(仮称)平木阿波ウィンドファーム事業に係る

環境影響評価方法書

補足説明資料

平成31年6月

図 2(1) 大気質調査地点位置図

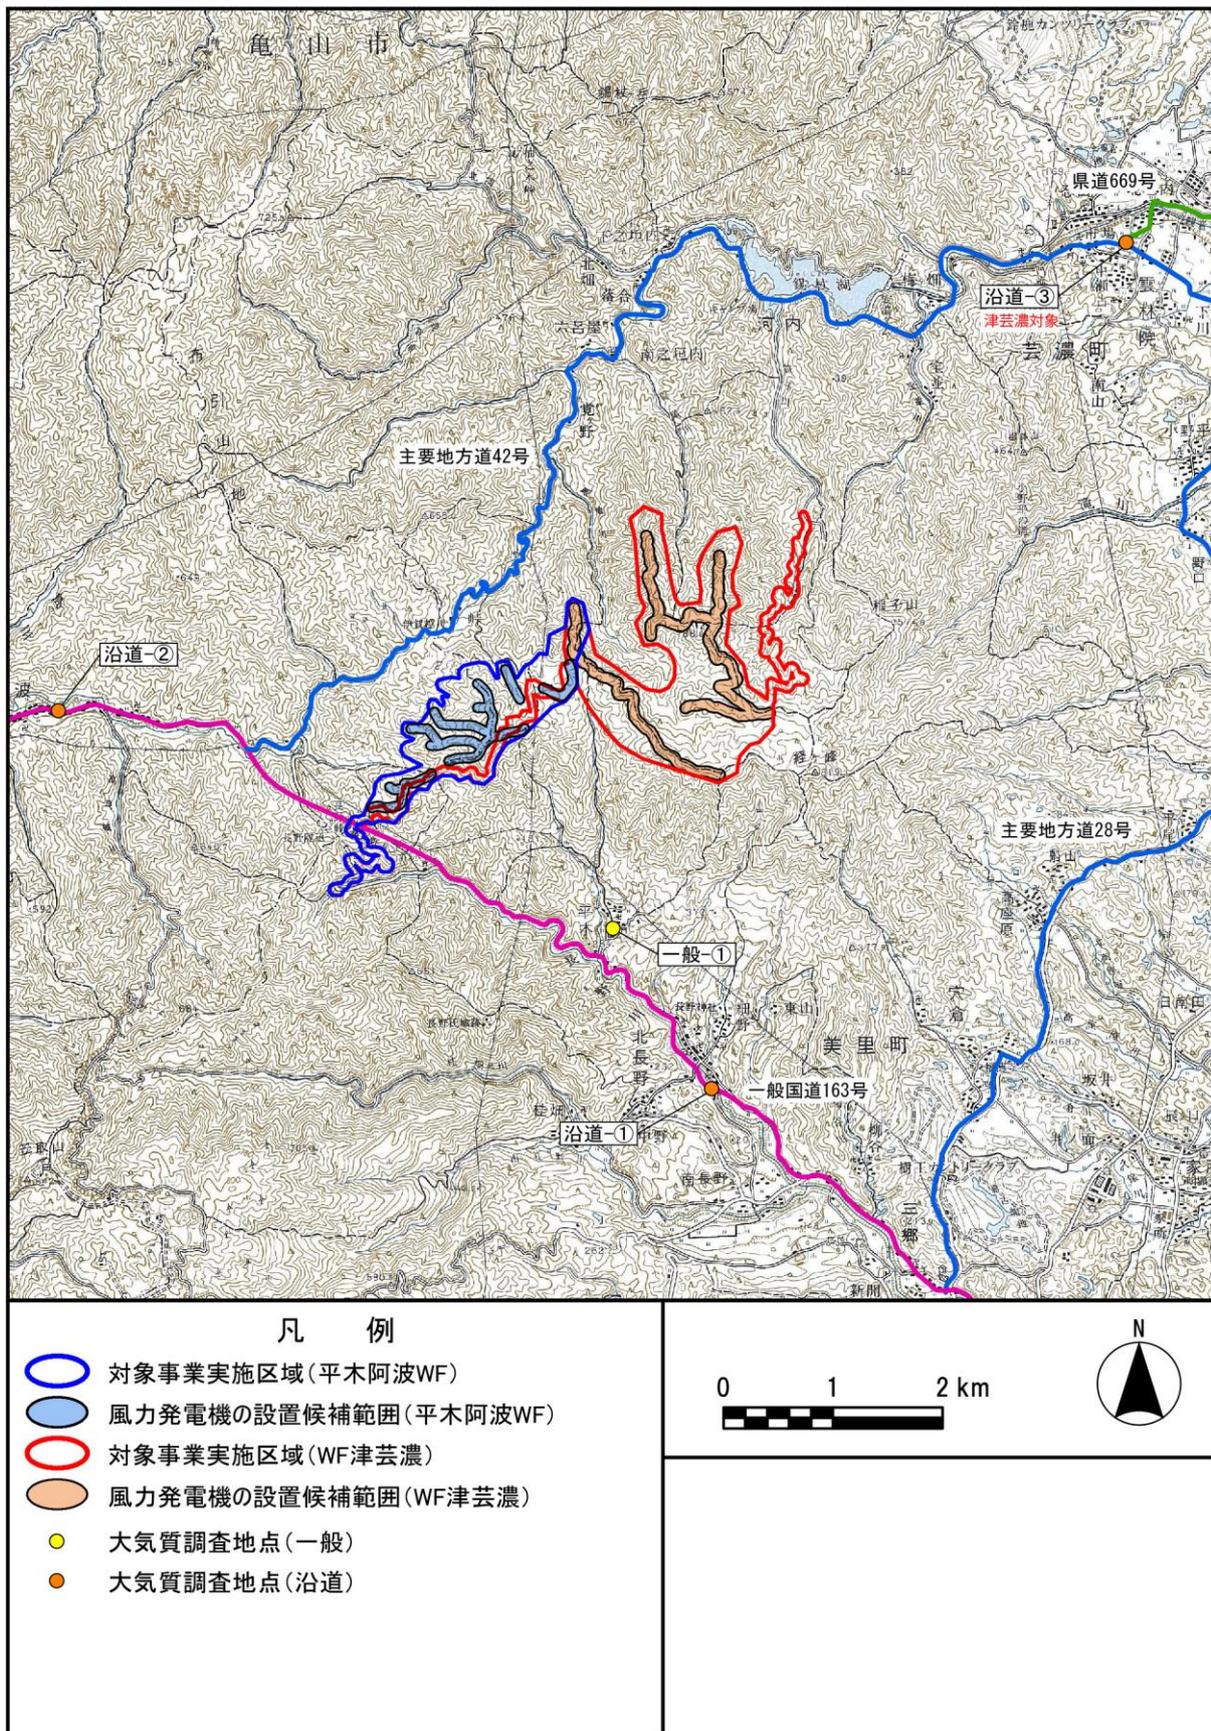
(仮称)平木阿波ウィンドファーム事業及び(仮称)ウィンドファーム津芸濃事業における風車配置図及び、大気質、騒音及び超低周波音、水質調査地点をそれぞれ1枚の図面とし提示してください。

大気質、騒音及び超低周波音、振動の調査地点については、図2(1)～(3)に示すとおりです。

基本的に大気質等の調査地点は、(仮称)ウィンドファーム津芸濃事業の管理用道路が(仮称)平木阿波ウィンドファーム事業地内を通過することから、(仮称)平木阿波ウィンドファーム事業における調査地点の伊賀市側の環境騒音及び低周波音調査地点1地点(上阿波地区)を除き、(仮称)ウィンドファーム津芸濃事業の調査地点に含まれることとなります。

図3 平木阿波事業及び津芸濃事業の対象事業実施区域

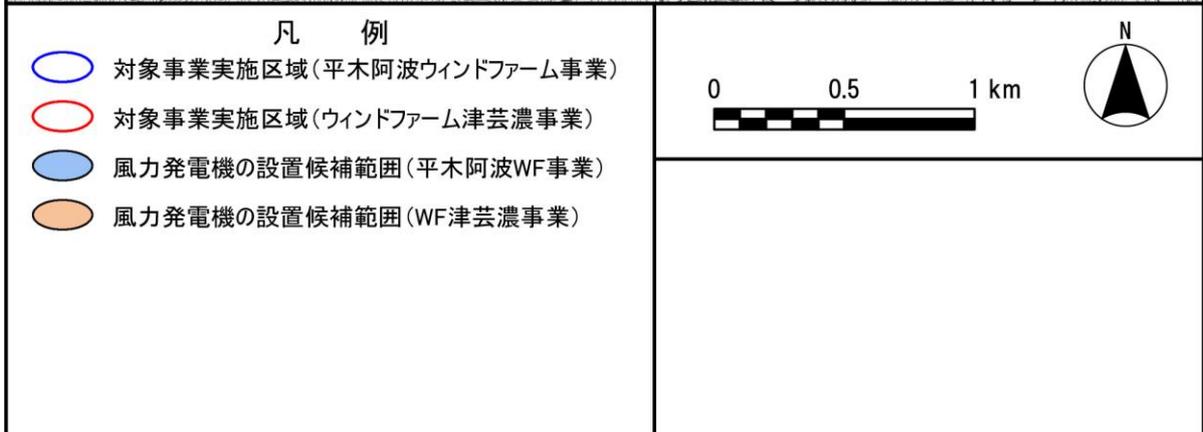
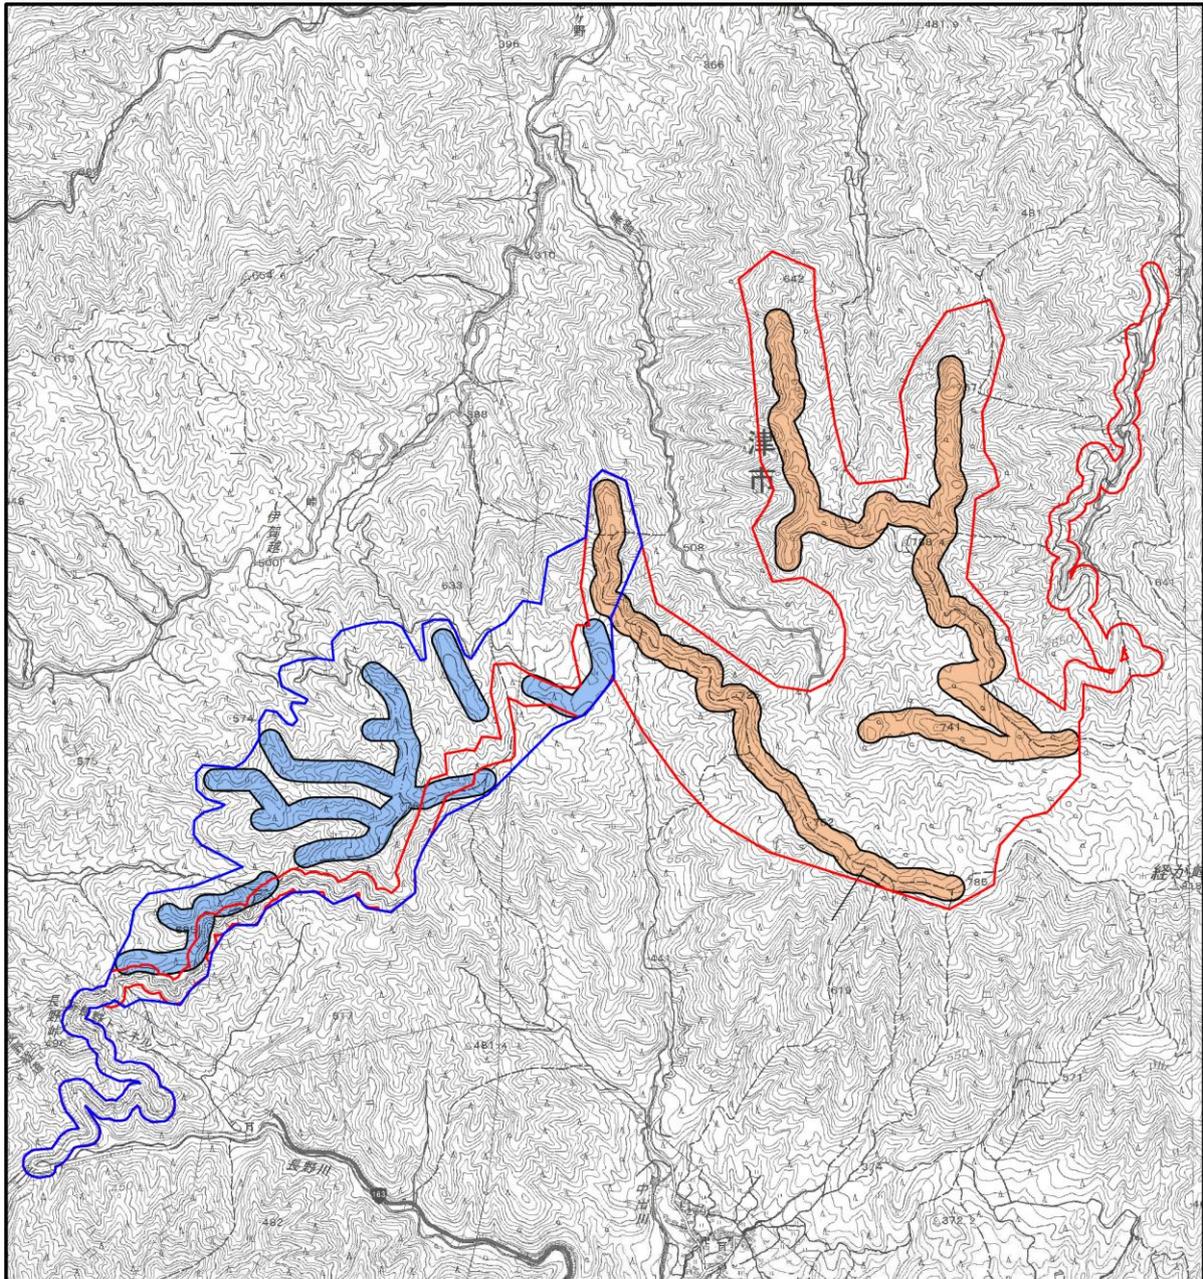
p. 5以降 対象事業実施区域を示す図は5万分の1で提示されているが、事業対象区域内の地形の詳細が不明のため2.5万分の1の地図で提示されたい。これに伴い、航空写真についても拡大したものを提示願います。

ご指示いただいた対象事業実施区域を2.5万分の1の地図上に重ねた図は、図3に示したとおりです。なお、図面は2事業を図郭に含めるかたちで作成しました。

図6 2次メッシュにおけるイヌワシの生息分布(正)

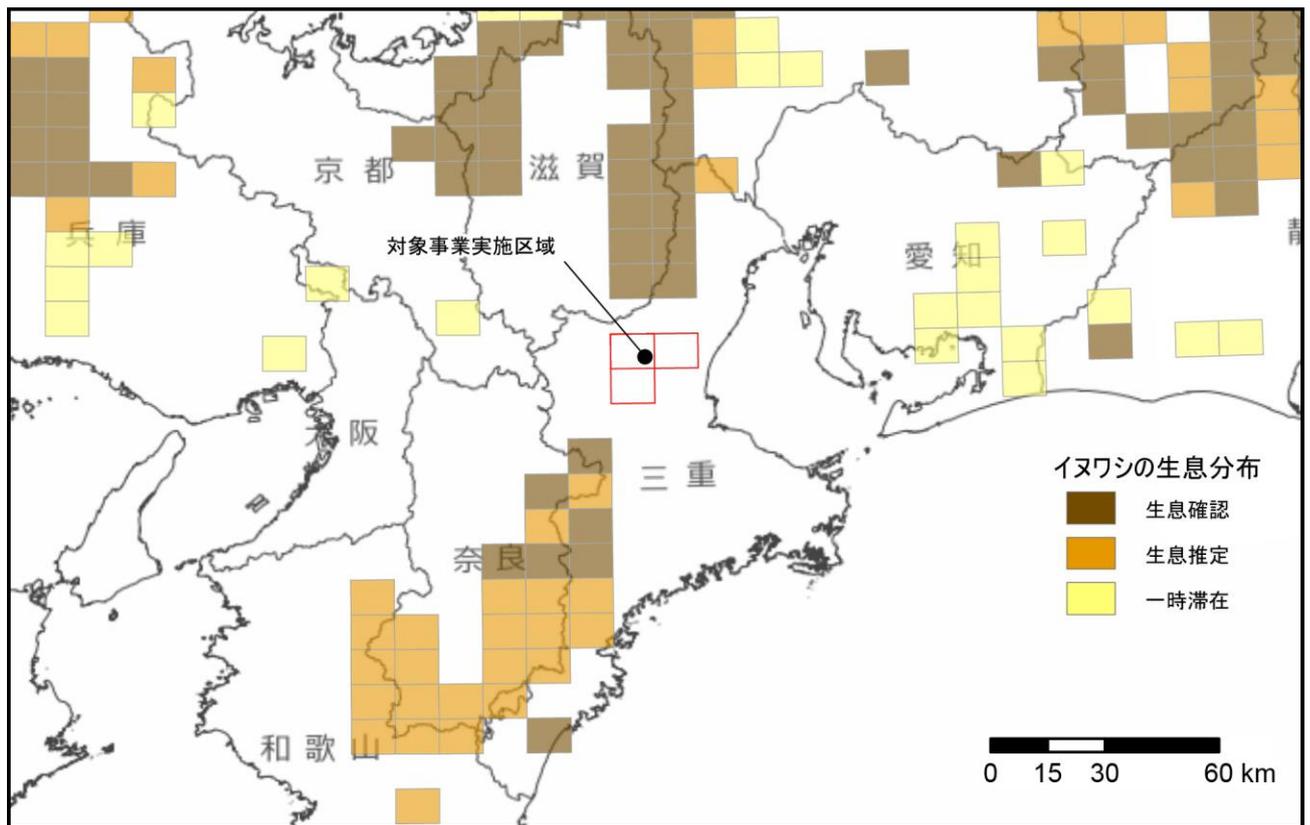
p. 65 イヌワシの生息が推定されるとされているが、センシティブティマップでは注意喚起Cレベルとされていることの根拠を説明願います。

ご指摘の内容については、センシティブティマップが正しく、p. 64「図 3. 1-17(1) 2次メッシュにおけるイヌワシの生息分布」が誤っており、イヌワシの生息分布のメッシュに、クマタカの生息分布のメッシュが重なっている状態になっております。

「2次メッシュにおけるイヌワシの生息分布」については、図6に示したものが正しいものであり、対象事業実施区域付近においてはイヌワシの生息が推定される2次メッシュは存在していません。なお、同図については、準備書の段階で正しいものに改めることといたします。よって、センシティブティマップにおいて重み付けの対象とされている重要種のうち、対象事業実施区域付近において生息が確認されている種はクマタカのみとなり、注意喚起Cレベルとなります。

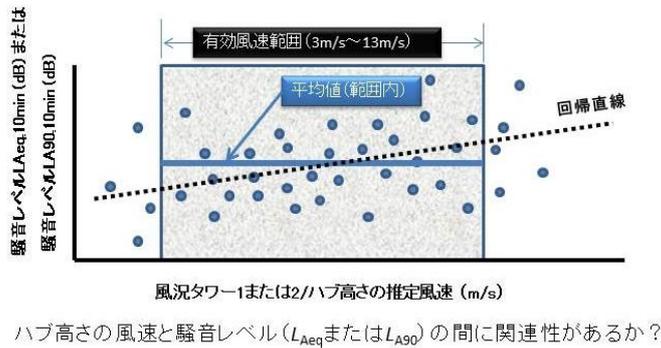
現況調査結果を整理するにあたっては、環境騒音または残留騒音の測定値（10分間値）とナセル高さ推定風速との関係性も把握し関係図を整理してもらいたい。さらに、環境騒音または残留騒音の風速との関連性の有無（回帰式など）について考察してもらいたい。

（以下に整理図の例を示します。有効風速範囲も例です）

準備書の作成にあたっては、環境騒音または残留騒音の測定値（10分間値）とナセル高さ推定風速との関係性について整理図例を参考に整理し、関連性の有無（回帰式など）について考察を行います。

ハブ高さの風速と風車騒音寄与値、指針値、残留騒音値、騒音実測値  $L_{A90,10min}$  or  $L_{Aeq,10min}$  の関係

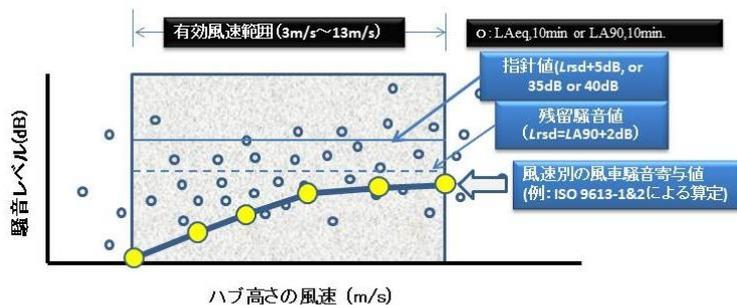
風車稼働時の風車騒音寄与値（残留騒音を加える前の値）と、現況の残留騒音算定値およびそれから算定される指針値との関係図を整理してください。以下に整理図の例を示します。

準備書の作成にあたっては、風車稼働時の風車騒音寄与値（残留騒音を加える前の値）と、現況の残留騒音算定値およびそれから算定される指針値との関係について、整理図例を参考に整理し提示いたします。

図 9(1) 大気質調査地点位置図 (方法書 p. 269)

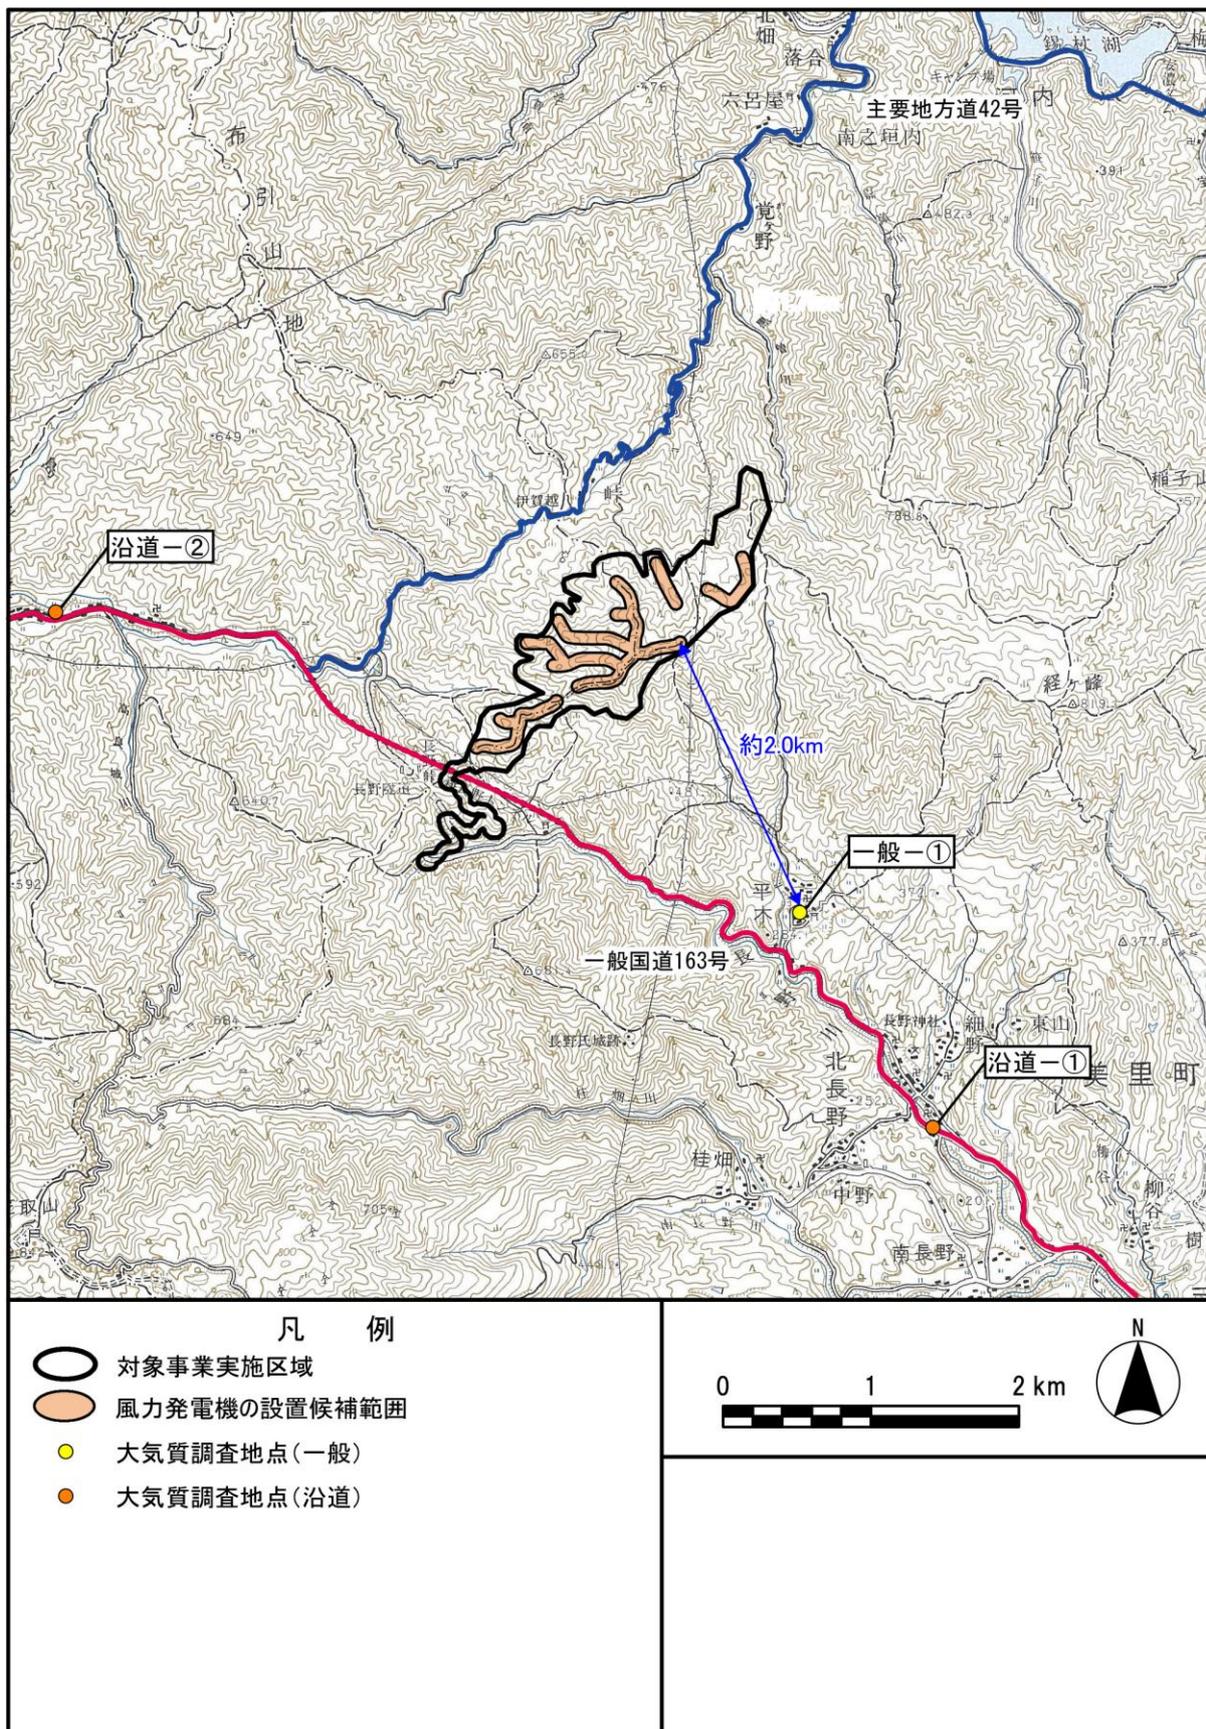
大気質、騒音及び超低周波音、振動の調査地点について、住宅、道路、測定場所の関係が分かる大縮尺の図（500分の1～2500分の1程度）は記載されているか。[非公開可]

大気質、騒音及び超低周波音、振動の調査地点については、図9(1)～(7)に示すとおりです。

图 10 流域区分と水質調査地点位置图

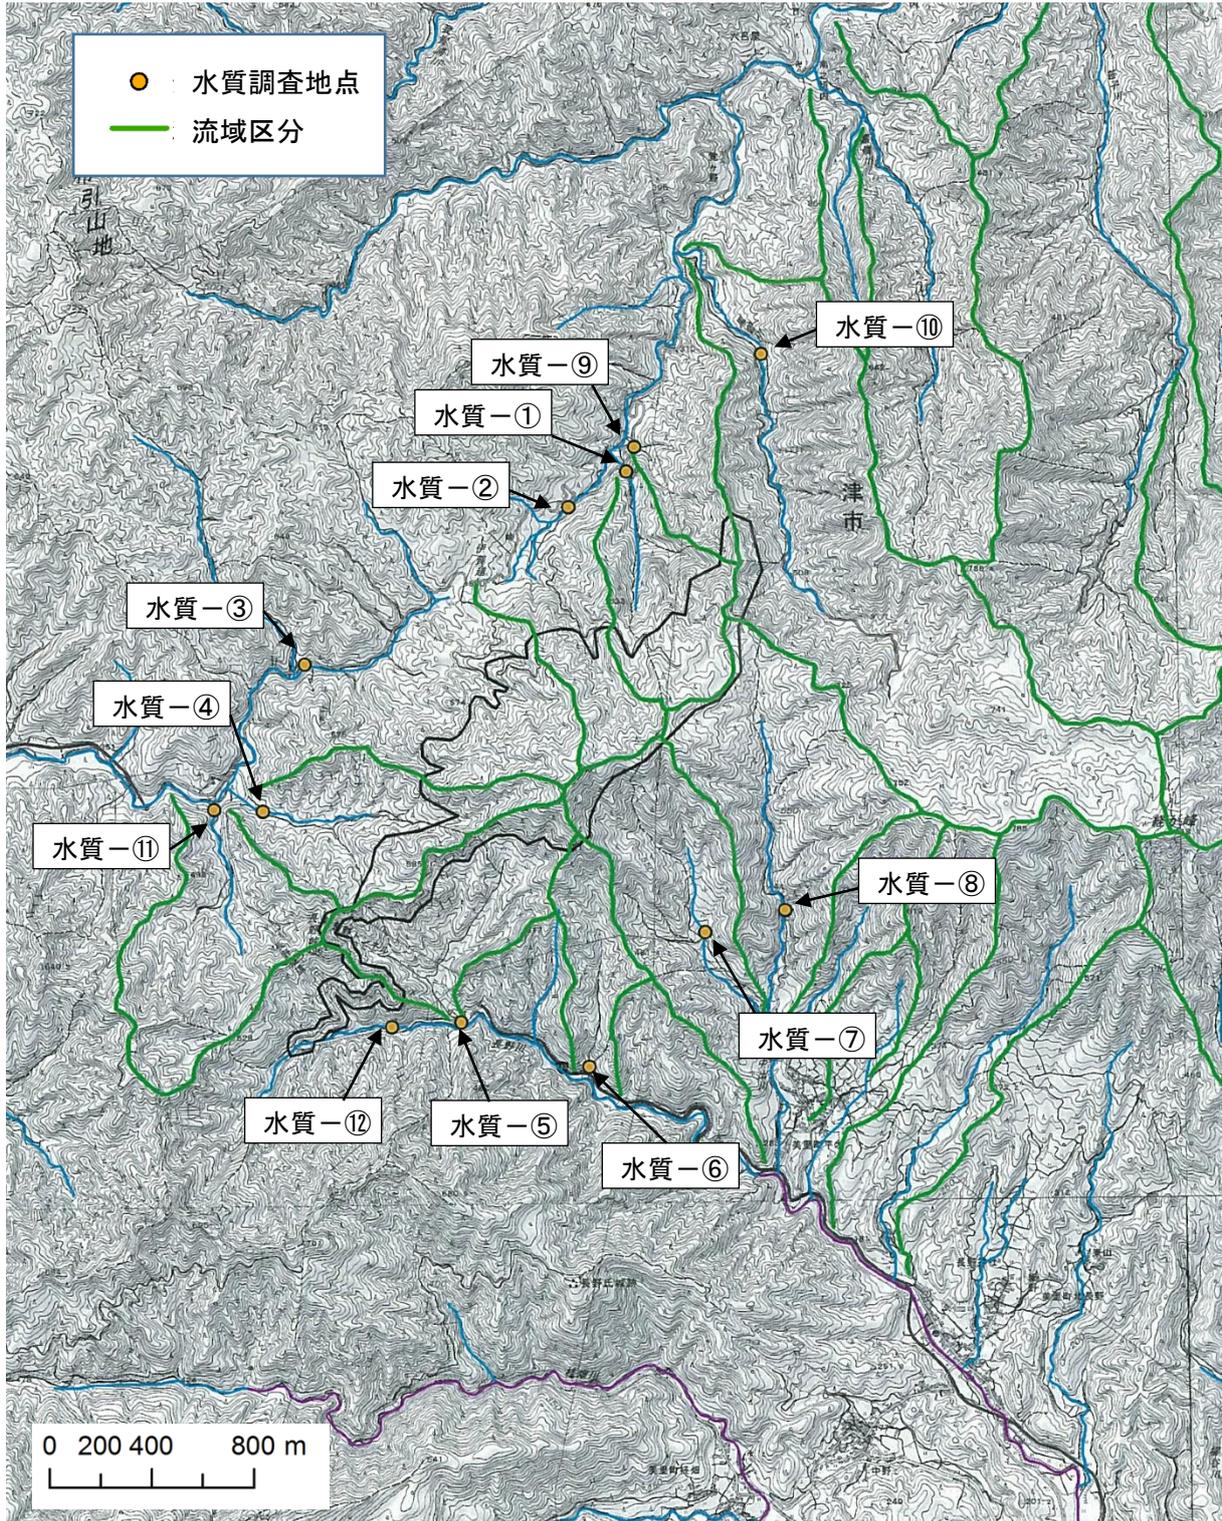
水の濁りに関する調査地点の設定理由と根拠情報（集水域の分かる図面）は記載されているか。

流域区分と水質調査地点は図10に示すとおりです。
